**OPATŘENÍ OBECNÉ POVAHY
MĚSTA BOHUMÍN**

Změna č. 5 Územního plánu sídelního útvaru Bohumín

Opatření obecné povahy č. 3/2009

Změny č. 5 územního plánu sídelního útvaru Bohumín

MAPOVÁ SEKCE: 5-7

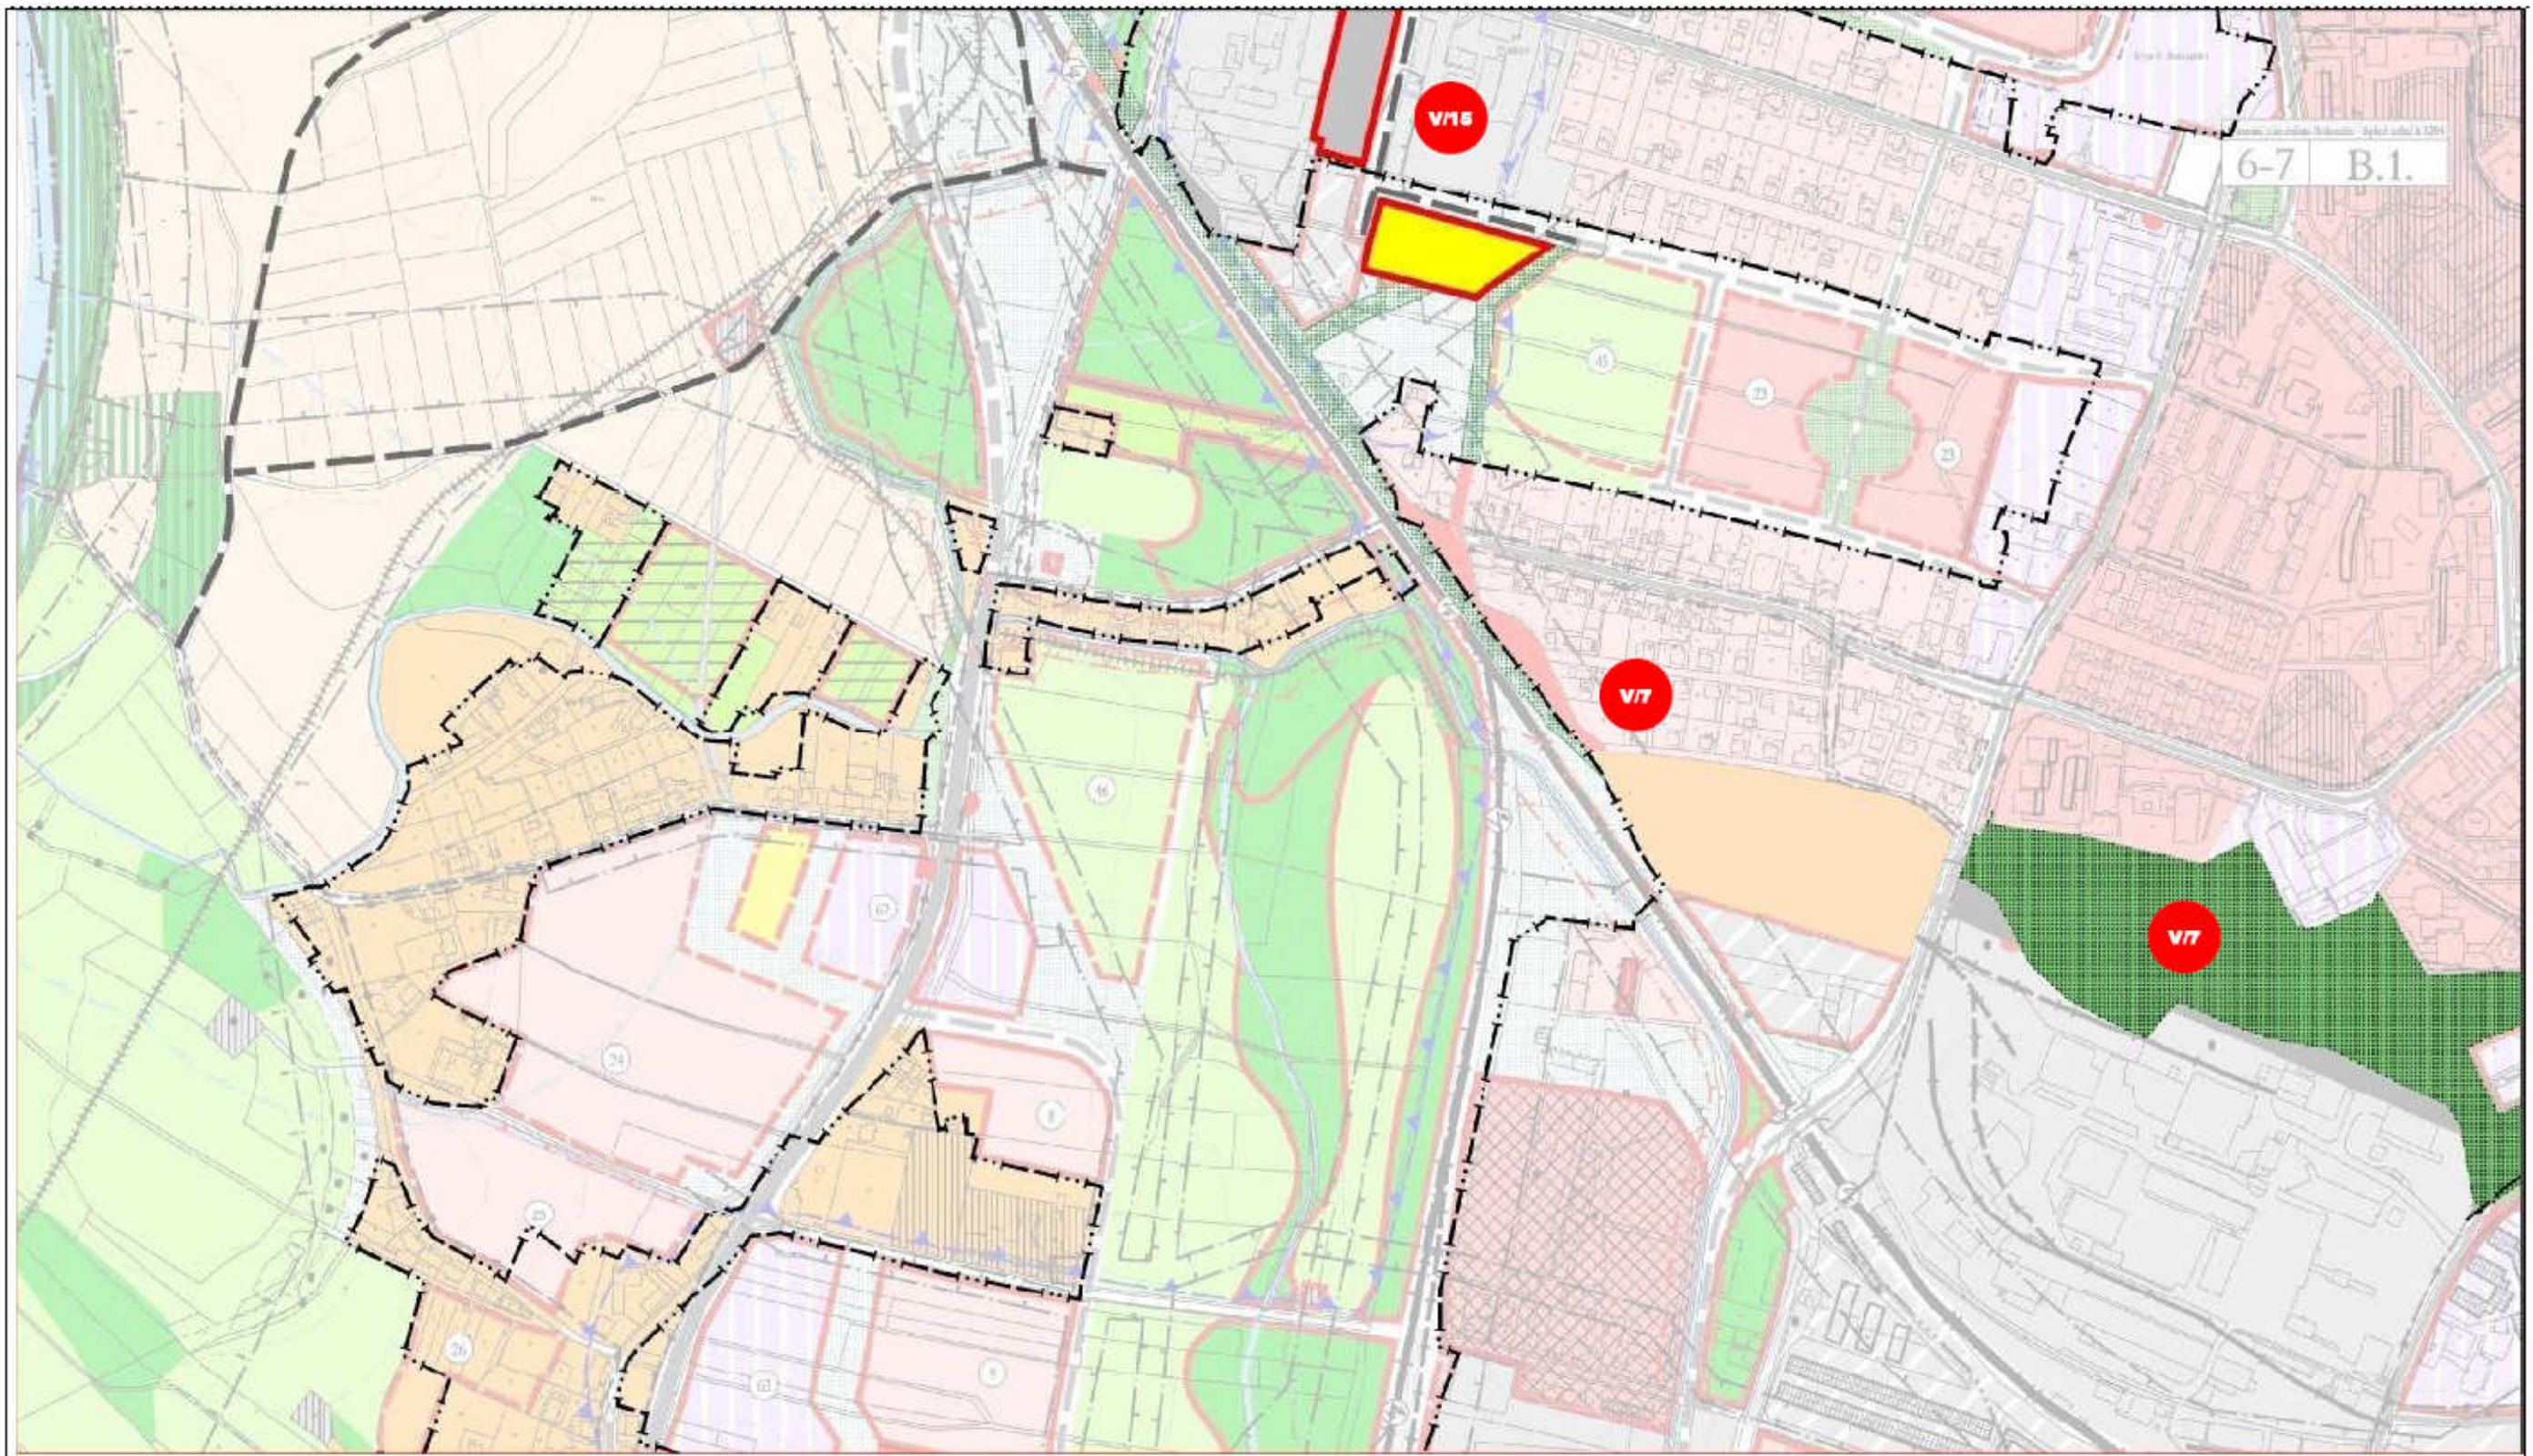
- ZMĚNA PLOCHY PRO ZEMĚDĚLSKOU VÝROBU NA PLOCHU PRO PRŮMYSL A SKLADY (V/28)
- ZMĚNA ZEMĚDĚLSKÉ PLOCHY NA PLOCHU BYDLENÍ (V/35)
- ZMĚNA PLOCHY REKREACE NA PLOCHU DOPRAVNÍCH ZAŘÍZENÍ (V/10)
- DOPLNĚNÍ PLOCHY PRO REKREACI-ZAHRADKÁRSKÁ OSADA (V/9)
- DOPLNĚNÍ ZASTAVĚNÉHO ÚZEMÍ

MAPOVÁ SEKCE: 6-7

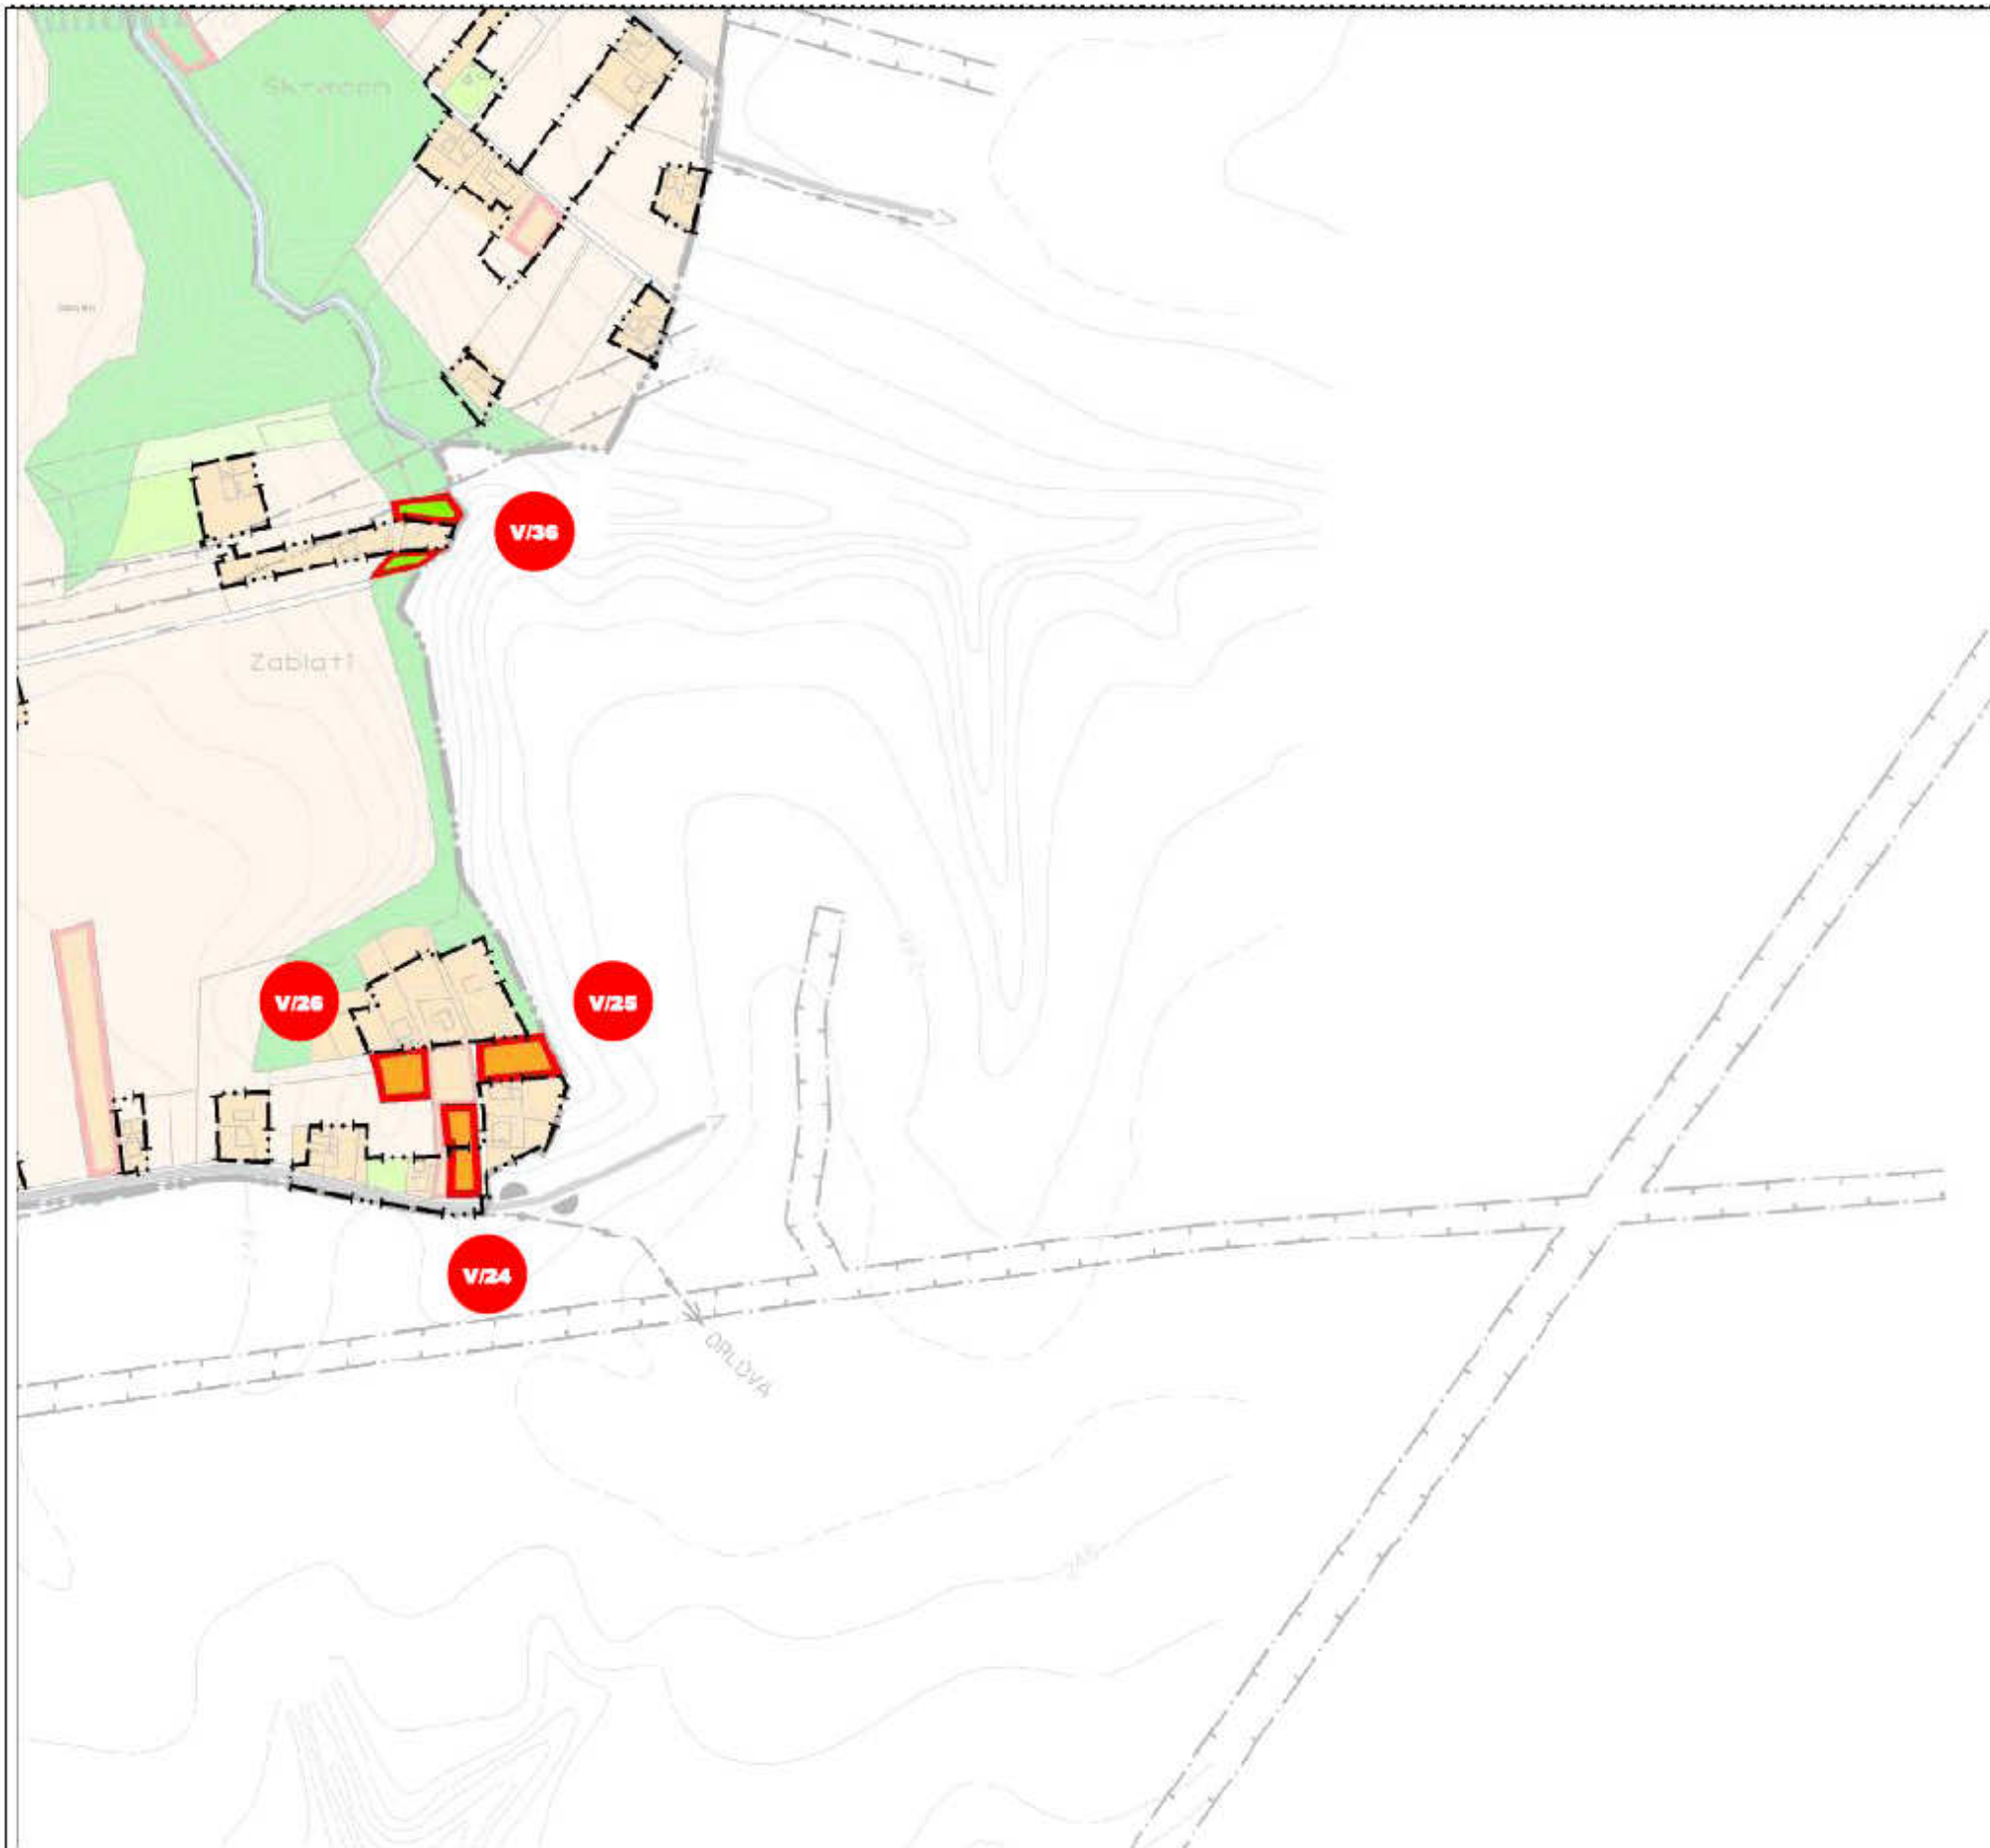
- ZMĚNA PLOCHY DOPRAVNÍCH ZAŘÍZENÍ NA PLOCHU PRO VÝROBU A SKLADOVÁNÍ (V/15)
- ZRUŠENÍ PŘELOŽKY SIL II/471 A NÁVRH ÚPRAV NAVAZUJÍCÍCH PLOCH VYVOLANÝCH TOUTO PŘELOŽKOU (V/7)
- ZMĚNA RAFINÉRSKÉHO LESÍKU NA VEŘEJNOU ZELEŇ (V/7)
- DOPLNĚNÍ ZASTAVĚNÉHO ÚZEMÍ

MAPOVÁ SEKCE:	4-8	MĚRITKO:	1:5000
---------------	-----	----------	--------

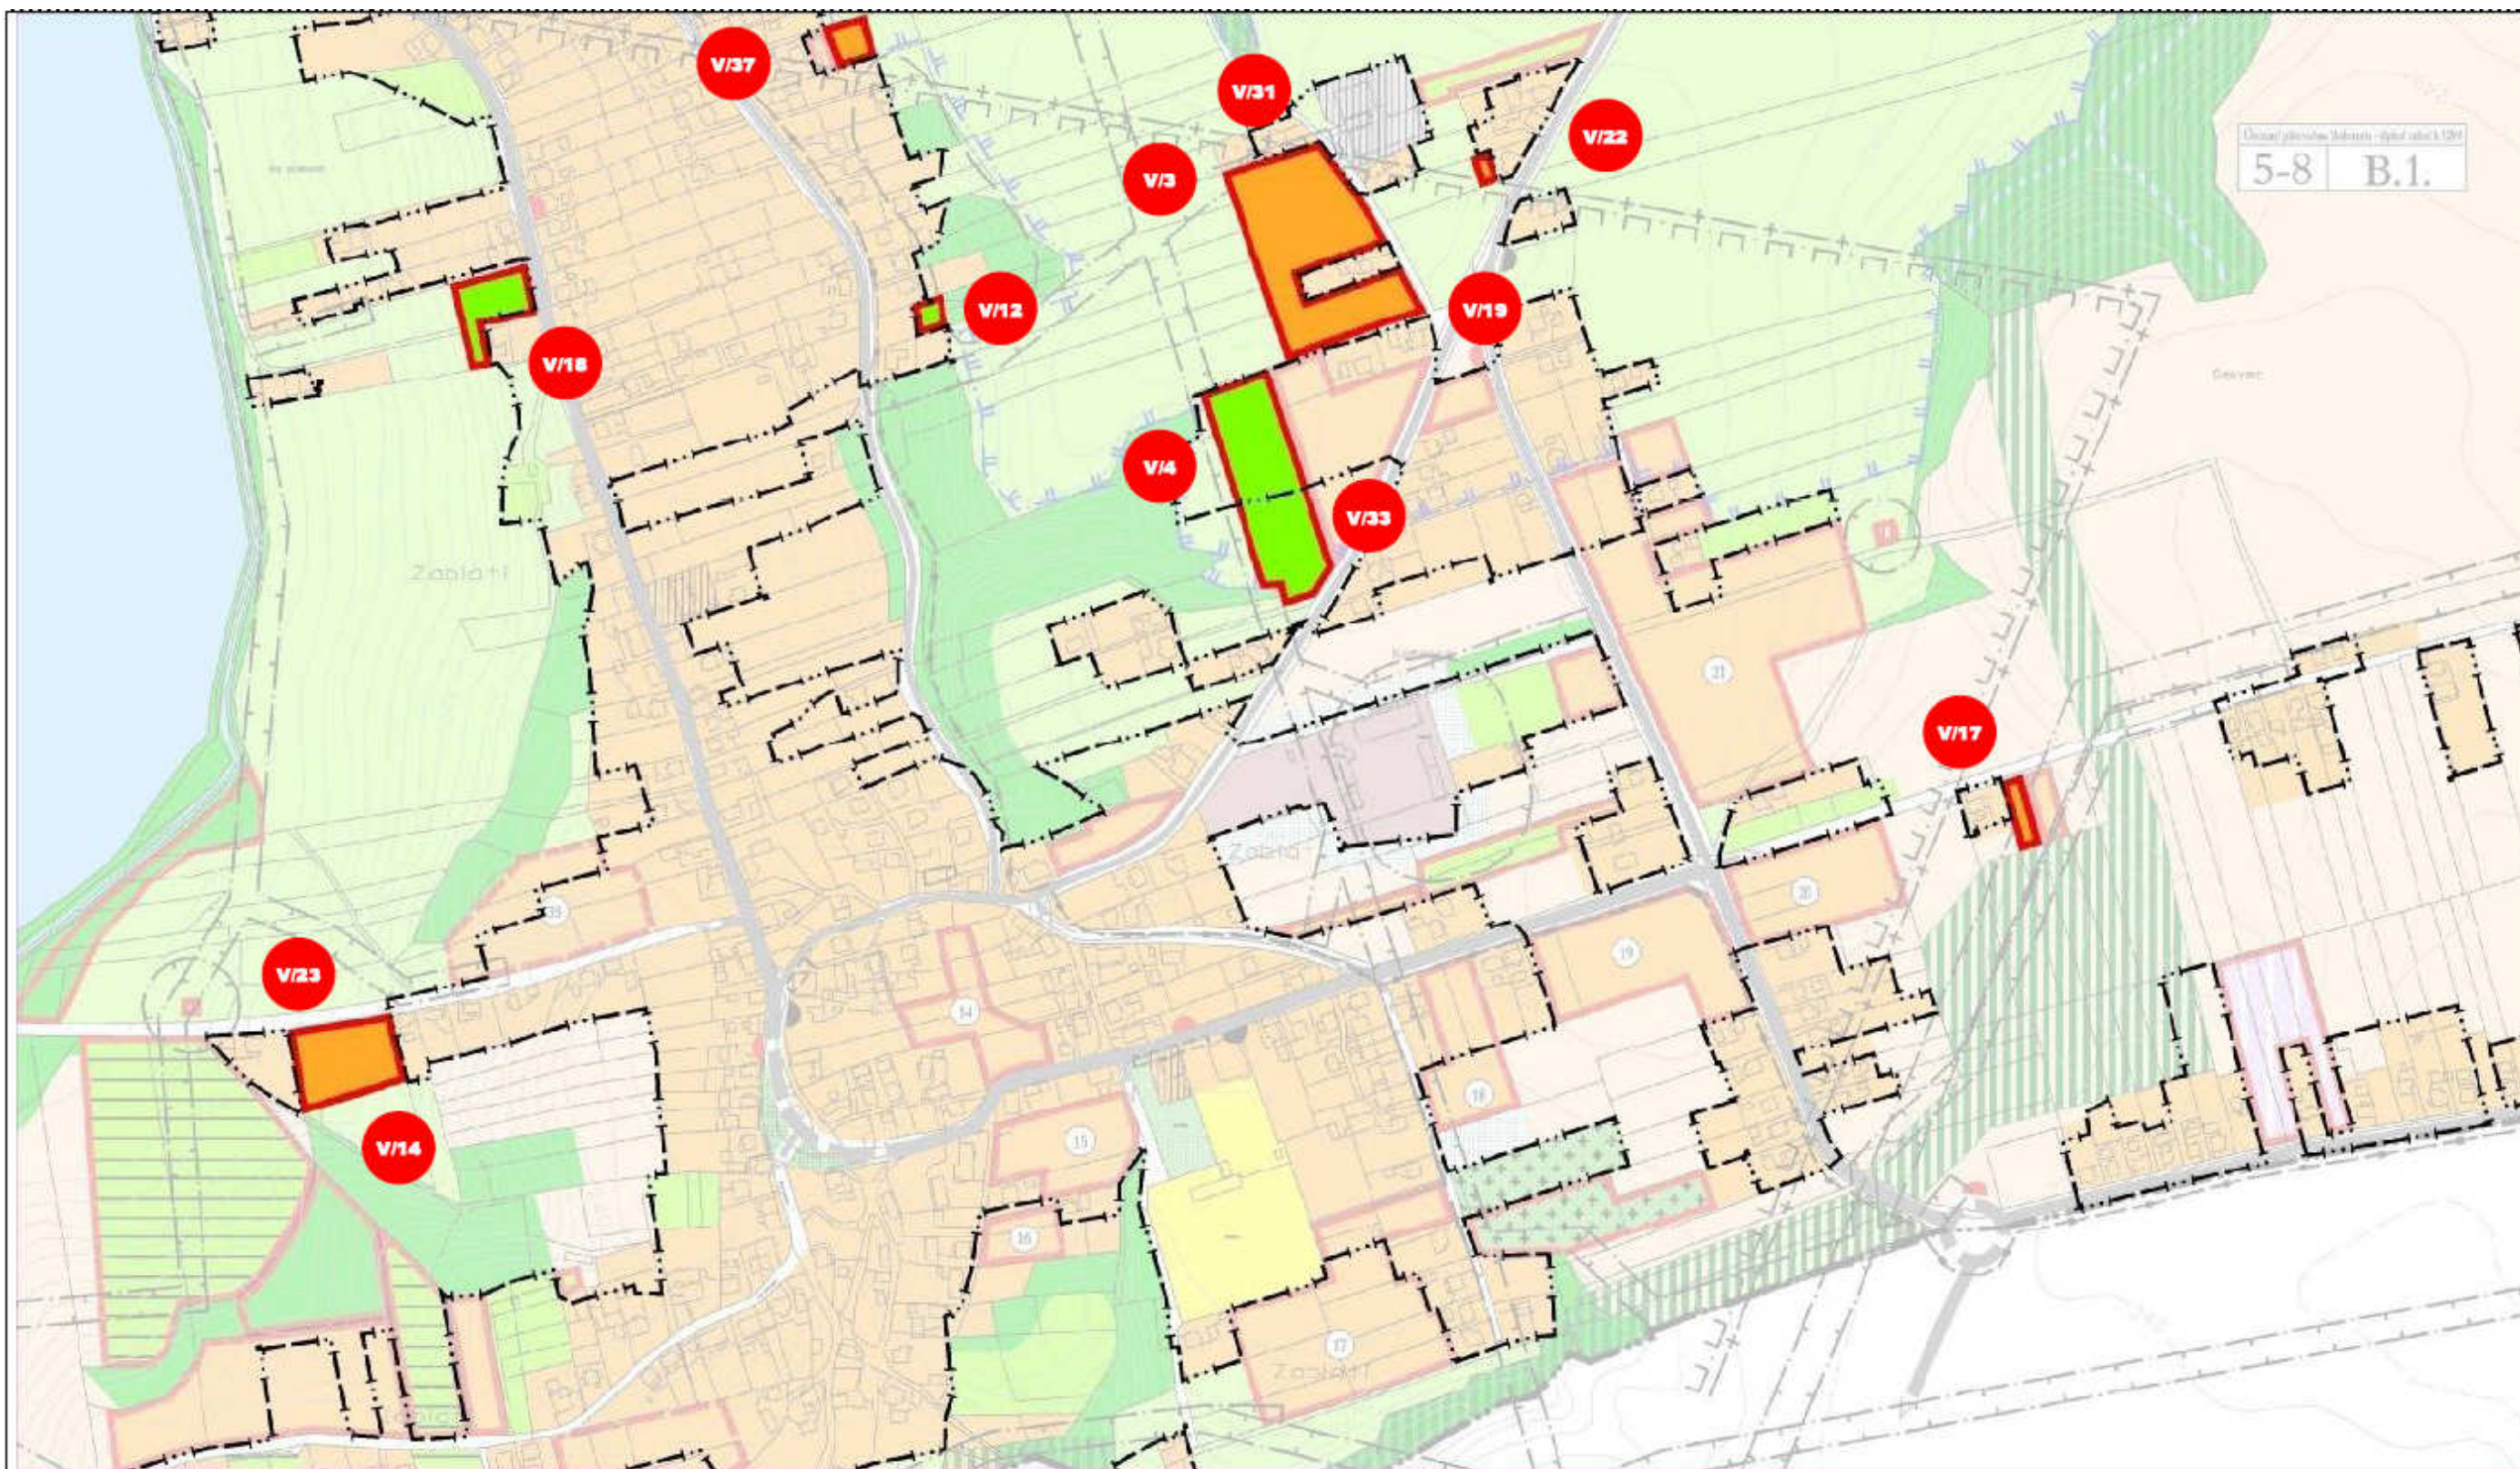
- ZMĚNA ZEMĚDĚLSKÉ PLOCHY NA PLOCHU BYDLENÍ (V/24,25,26)
- ZMĚNA ZEMĚDĚLSKÉ PLOCHY NA ZAHRADU (V/36)
- DOPLNĚNÍ ZASTAVĚNÉHO ÚZEMÍ
